Observaciones al Informe de Mínimo Técnico Parque Eólico La Flor

Autor	Departamento de Control de la Operación		
Fecha	22 de abril de 2020		
Código	COO-DCO-IT-MT- PE La Flor	Revisión	1
Emitido por	Eduardo González V.		
Revisado por	Rabih Souki K.		
Aprobado por	Gretchen Zbinden V.		
Actividad	Informe de Mínimo Técnico Parque Eólico La Flor.

En el presente documento se presentan las observaciones al Informe de Mínimo Técnico, según lo establecido en el Anexo Técnico Determinación de Mínimos Técnicos en Unidades Generadoras” para el proyecto Parque Eólico La Flor. La central es propiedad del Coordinado Vientos de Renaico SpA.

Figura 1: Sistema Equivalente parque ERNC (Solar o Eólico)
Por un aerogenerador en servicio

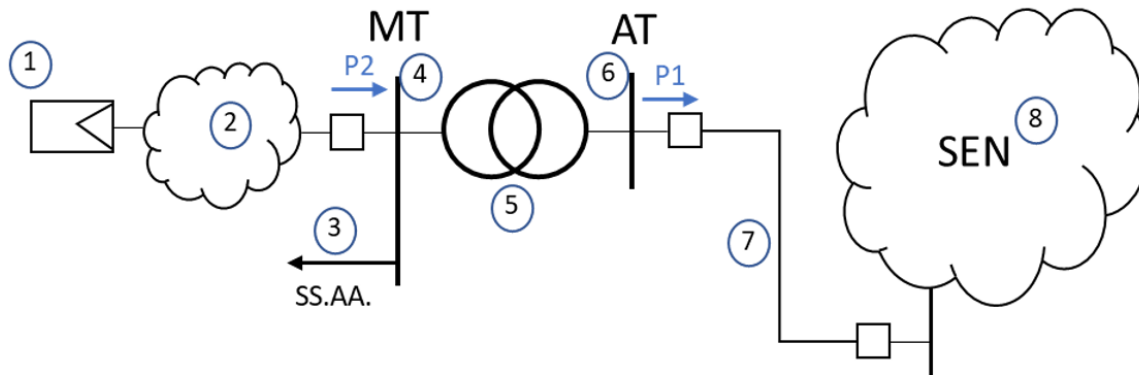
- b) Se solicita informar si existe alguna limitación en cuanto al tiempo que el aerogenerador podría mantenerse en mínimo técnico, de ser así, se debe incluir esta información en forma detallada en la nueva versión del informe.
- c) Respecto del punto 3.5 y las conclusiones del documento de la referencia [1], donde se entregan los datos del central operando en su totalidad, se solicita sean revisados de manera que estos sean consistentes con los valores conforme al cálculo del esquema equivalente de la figura 1.
- d) Se solicita informar los datos de la misma manera, considerando **solo un aerogenerador operando y todos los demás en pausa o detenidos**. Se solicita informar los datos solicitados conforme al MT informado de un aerogenerador del 10 % (360 KW), o el valor que le permita operar en forma continua, segura y estable.

- i. Datos por la totalidad del parque: MT = 3,12 [MW]

$$MT_{bruto\ 66KV\ (central)} (\zeta?) = P_1 (\zeta?) + P_{trafo\ (0,1463\ MW)} + SS.AA.\ (0,3825\ MW) + P_{colector\ (0,6317\ MW)} [MW]$$

- ii. Datos de un aerogenerador: MT = 360 kW.

$$MT_{bruto\ 66KV\ (aerogenerador)} = P_1 (\zeta?) + P_{trafo\ (\zeta?) + SS.AA.\ (\zeta?) + P_{colector\ (\zeta?) [MW]$$
